3-3 都市計画案の変更点 1 当初の交差点位置の課題

3-4 都市計画案の変更点 1 交差点位置の変更

3・2・14号 浦添西原線の変更（案）について

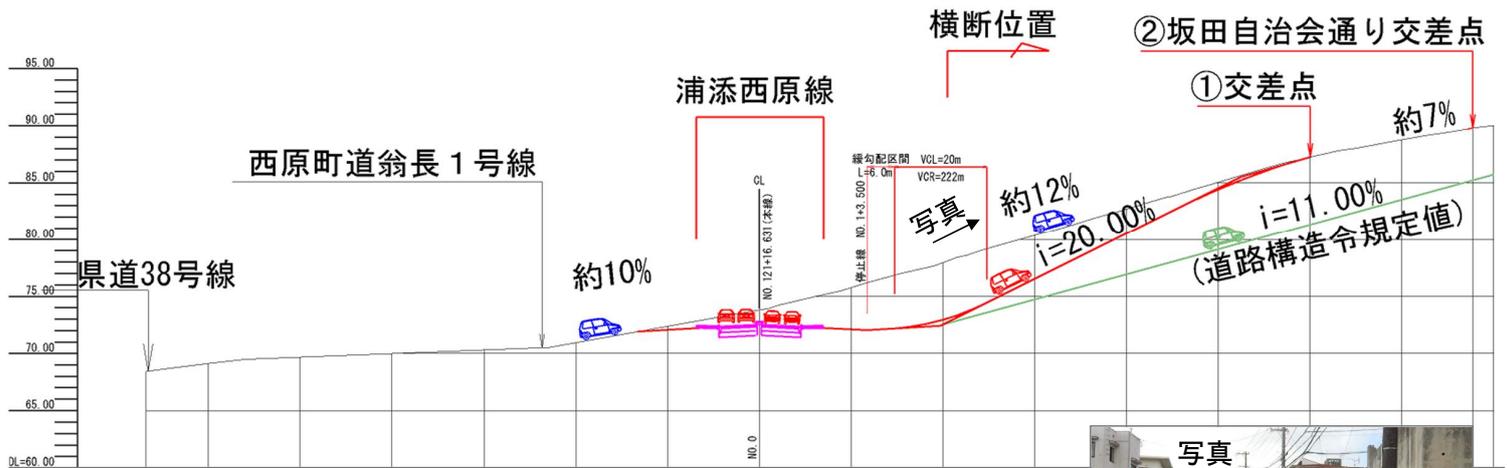
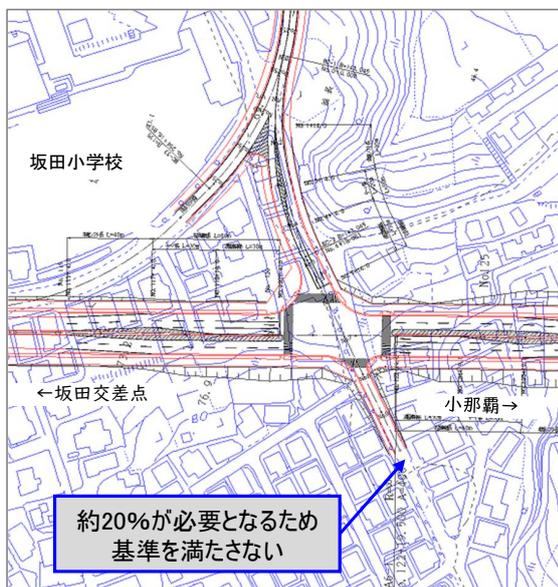
- ①坂田ハイツ取付道路が急勾配20%となり基準を満たさない
- ②写真の道路高さが下がるため、沿道は全て擁壁となる

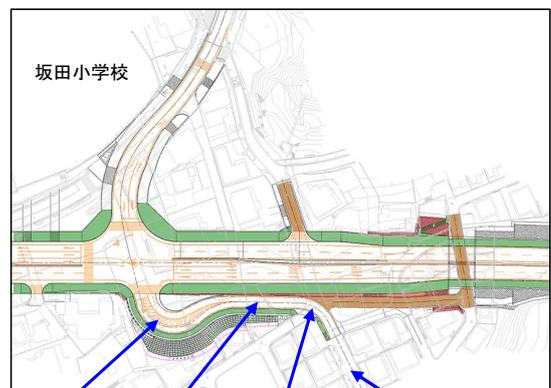
本線と接続する交差点位置の変更を行います。これにより坂田ハイツ取付道路の縦断計画を改善され、自動車交通、歩行者交通の快適性、安全性が確保されます。

約2% 約6% 約2% 約12%(現況)

3-8 都市計画案の変更点2

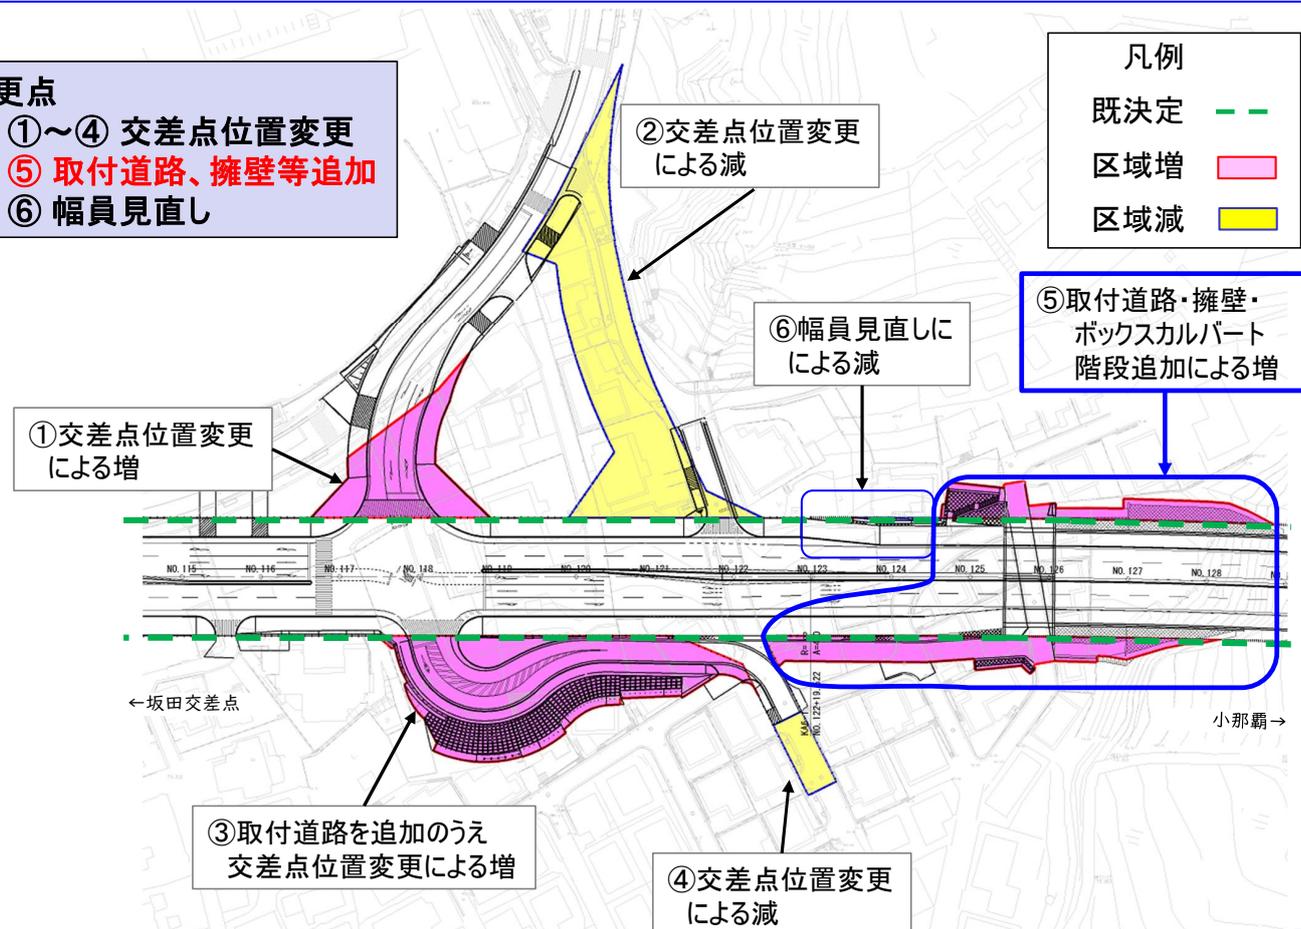
- 変更点**
- 1: ①~④ 交差点位置変更
 - 2: ⑤ 取付道路、擁壁等追加
 - 3: ⑥ 幅員見直し

3-9 都市計画案の変更点2 取付道路、擁壁、階段等追加

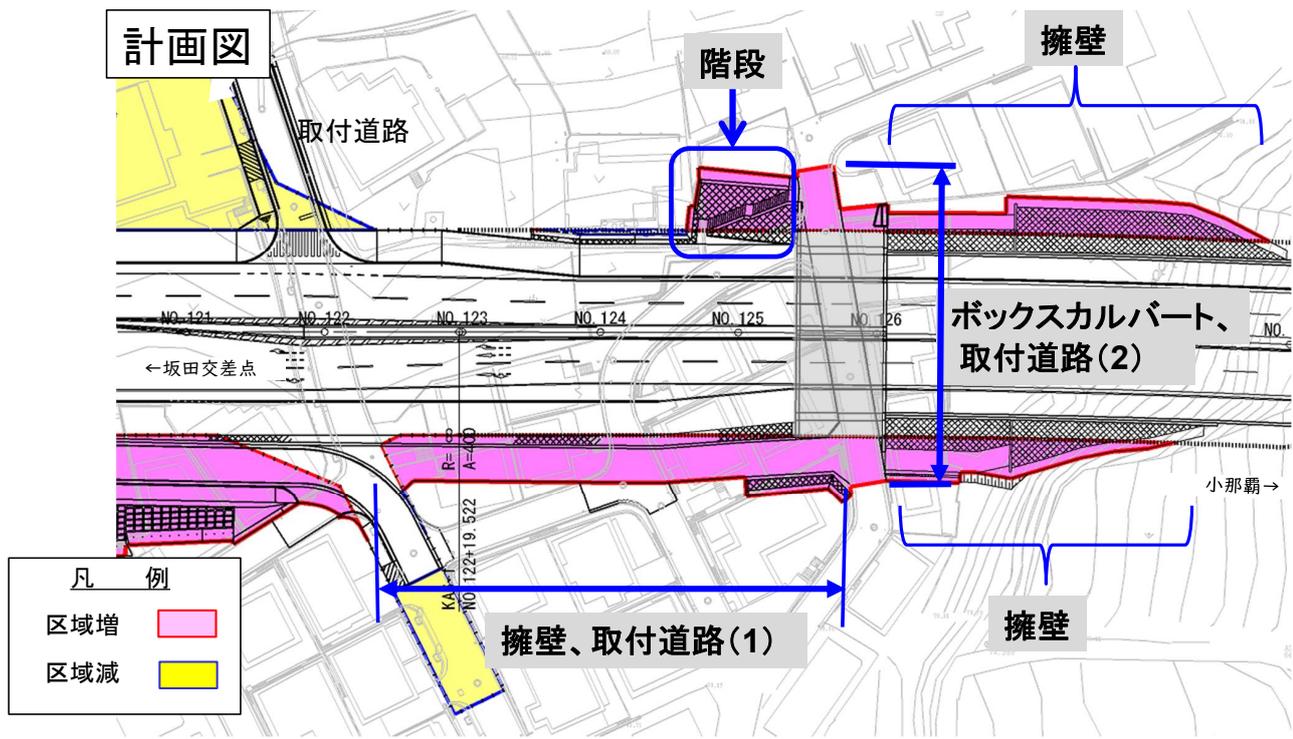
地域の交通機能を確保するため、取付道路(1)(2)を追加します。
また、取付道路(2)と本線が接続する階段と、小那覇側の高低差のある箇所に擁壁を追加します。このため、区域が増となります。

3-12 都市計画案の変更点2 取付道路の追加

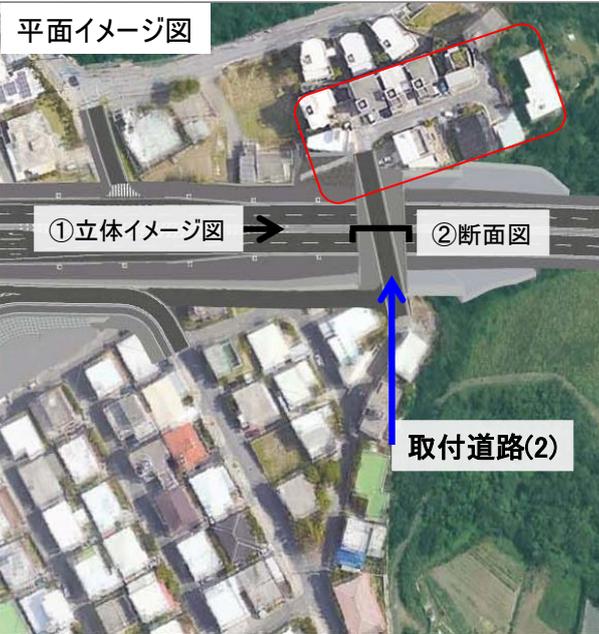
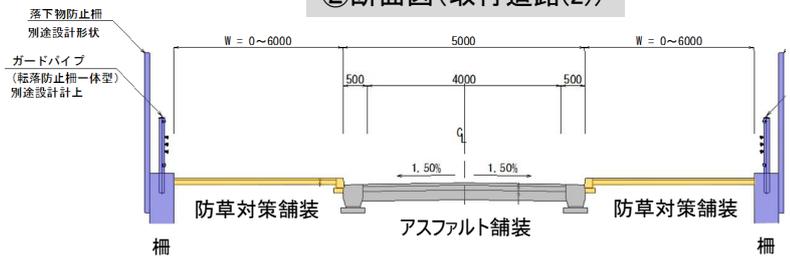
取付道路(2)は、坂田ハイツの一部地域へ行くための既存道路を機能復旧するものです。
ボックスカルバートによる立体交差とし、現道と同じ幅員5mを確保します。
